| No | 指摘事項  |
| 3  | 兜岩付近のボーリング調査結果の考察においては、踏査結果の位置を1/2,500地形図に示すこと。 |

# 3. 兜岩に関する考察

地殻変動量分布図  
(敷地前面上昇側最大, 取水口下降側最大)

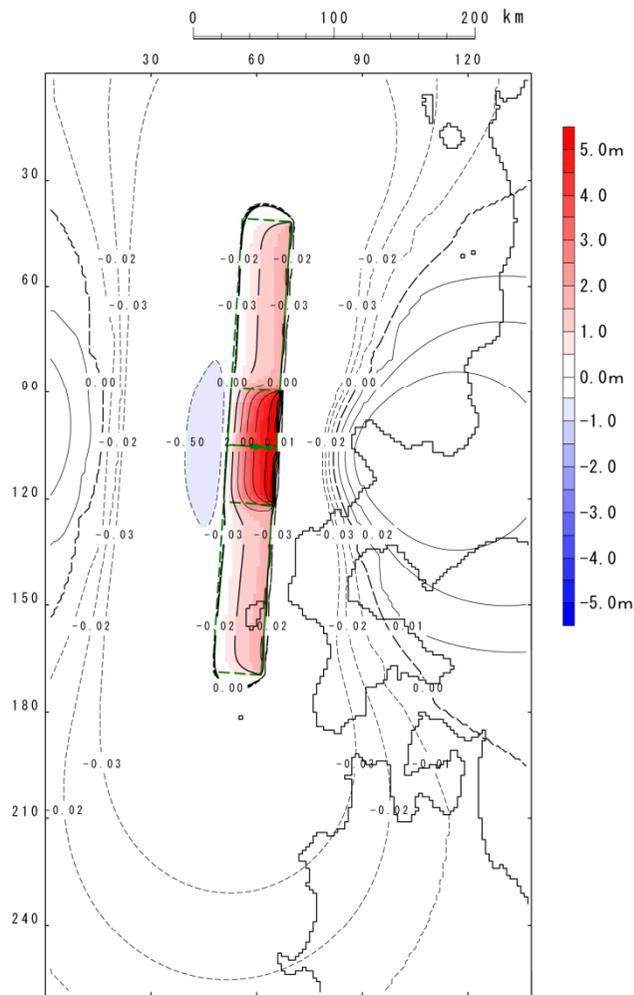
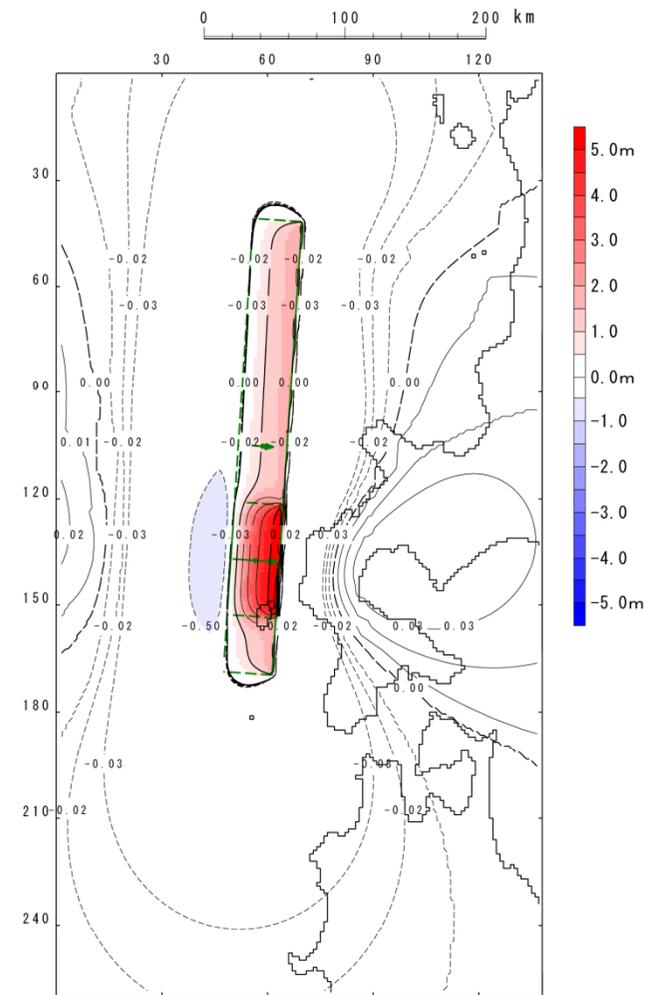
| No | 指摘事項                        |
|----|-----------------------------|
| 6  | 基準津波ケースにおける地殻変動量について説明すること。 |

- 地殻変動量の算定については、地震発生地盤が等方で均質な弾性体であると仮定して地震断層運動に伴う周辺地盤の変位分布を計算するMansinha and Smylie (1971)の方法を用いている。
- 地殻変動量については、1号炉～3号炉の炉心位置3点の平均値として、施設の評価に用いるものとする。
- 評価対象は、日本海東縁部における波源の連動に関する検討結果から、断層長さ $L=320\text{km}$ について評価を実施。

- 日本海東縁部における波源の連動（長さ $L=320\text{km}$ ）に関する検討結果から、施設評価に用いる地殻変動量は最大+4cm程度であることを確認した。

## 継続時間の検討

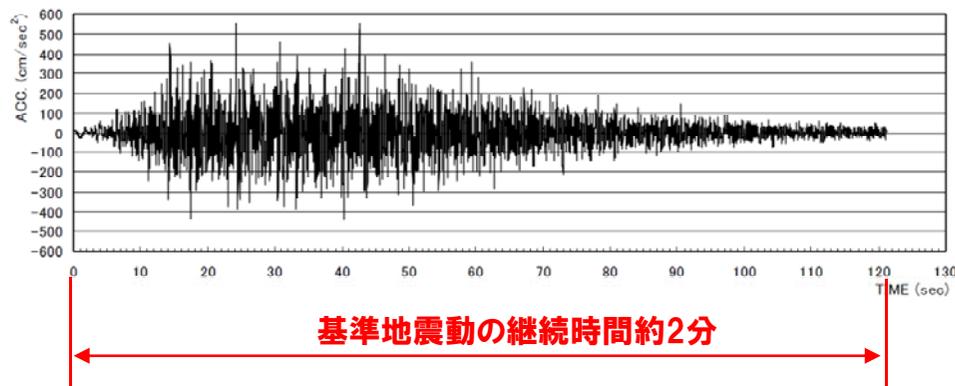
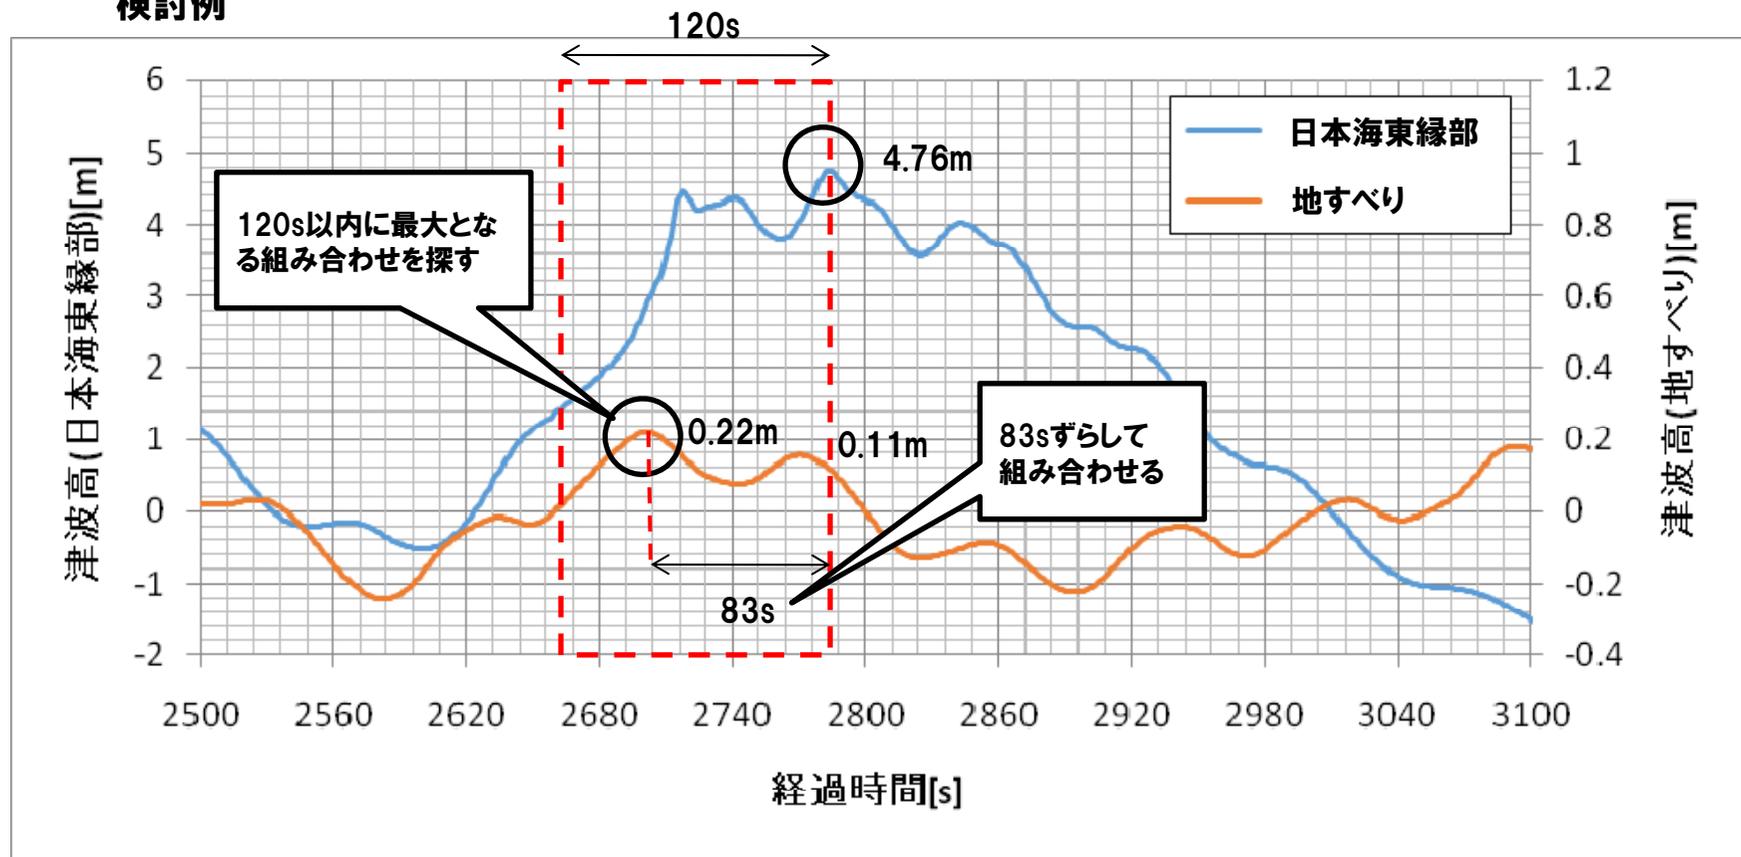
| No | 指摘事項   |
|----|--|
| 7  | 基準津波と海底地すべりの重畳を検討する際に考慮する時間差に関する不確かさの考慮について、現在検討中の基準津波となる波源の確定後、あらためて波源となる地震の主要動の継続時間を踏まえて考慮すべき時間を見直すこと。 |

- 津波波源として想定する断層の破壊継続時間はおよそ2分間（120秒）。
- 基準地震動Ss（550gal）の地震継続時間はおよそ2分間（120秒）。
- 以上から、日本海東縁部に想定される地震（による津波）の発生後、2分間のうちに「海底地すべりに伴う津波」、「陸上の斜面崩壊に伴う津波」が発生するものとして、組合せ後の影響が最大となる水位時刻歴波形を抽出する。

※破壊伝播速度2.7km/sとし、断層が120秒かけて破壊（ $320\text{km} \div 2.7\text{km/s} \approx 120\text{秒}$ ）すると想定。

- 地すべり開始時刻を地震発生後、0～120秒以内とし、最大の津波高になるよう重畳させる。
- 日本海東縁部に想定される津波のピークを基準とし、120秒間のうち海底地すべりによる津波、陸上の斜面崩壊による津波のピークとなる時間分の遅れを考慮し、重畳させる。
